Dokumentnummer: 21/8258-31

Ny tilbakemelding på innsendt planforslag - plan 3050 - Gofarnes sør

Viser til nytt innsendt planforslag, datert 10.07.23.

Figur 1: Snitt fra planbeskrivelsen

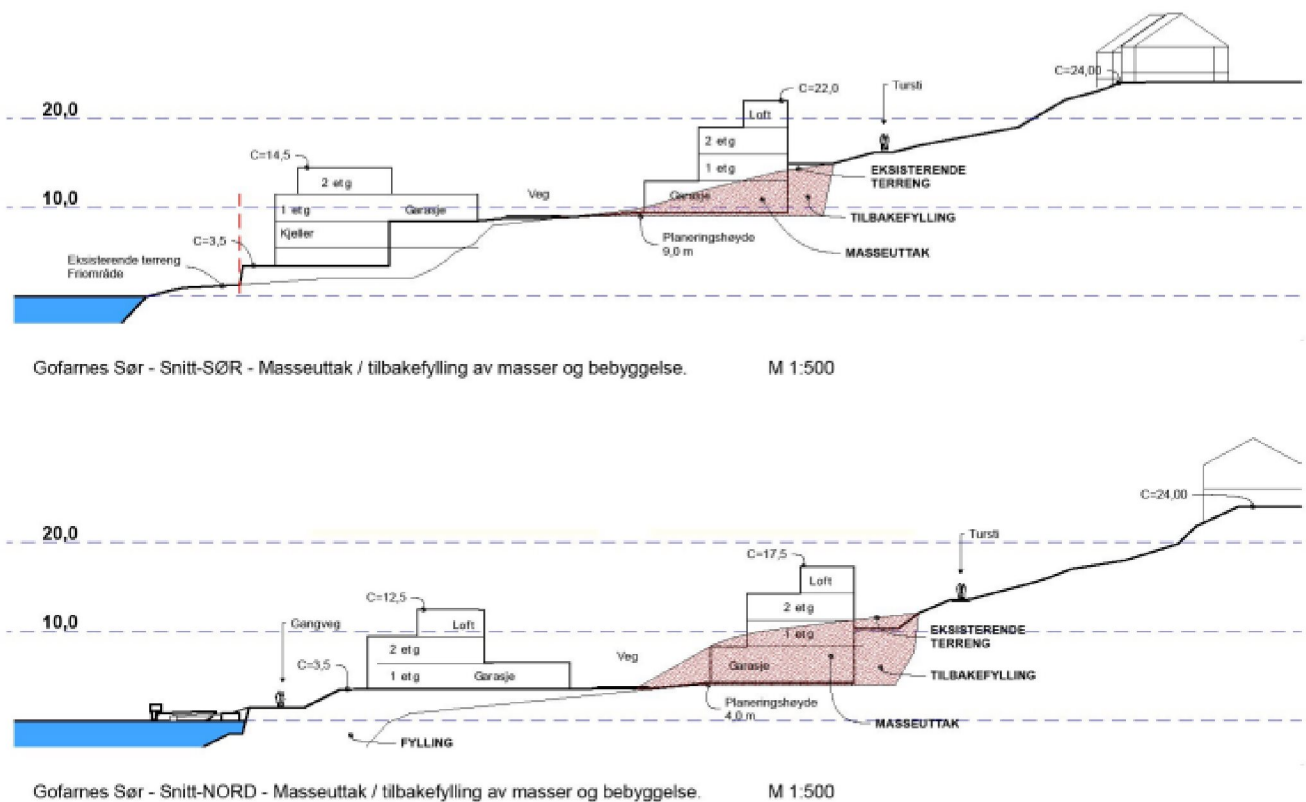
Det står at for BF4 kan tillates å bygge en kjelleretasje under eksisterende terreng. Dette blir ikke en skjult kjeller under bakken, om massene først skal fjernes. Underjordiske anleggsgarasjer, skal være nettopp underjordiske. Det å kjøre rett inn i garasjen fra veien, gjør den ikke underjordisk. Fjerde etasje på eneboliger utgår. Hvem skal også utføre tilbakefyllingen? Det er ikke hjemlet at dette skal gjennomføres. Skal turvegen bak bygges etterpå? og av hvem?
